**Соглашение 1958 года – Рассмотрение проектов  
исправлений к действующим правилам,  
предложенных GRPE**

### **Предложение по исправлению 1 к поправкам серии 06 к Правилам № 83 (выбросы из транспортных средств категорий M<sub>1</sub> и N<sub>1</sub>)**

#### **Представлено Рабочей группой по проблемам энергии и загрязнения окружающей среды\***

"Рисунок 13

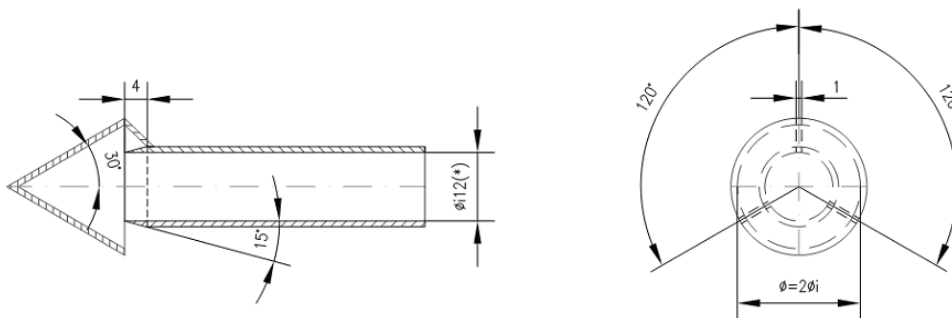
Приложение 4а, добавление 4, рисунок 13 изменить следующим образом:

**Конфигурация пробоотборника частиц**

- (\*) Минимальный внутренний диаметр  
Толщина стенок: приблизительно 1 мм  
Материал: нержавеющая сталь
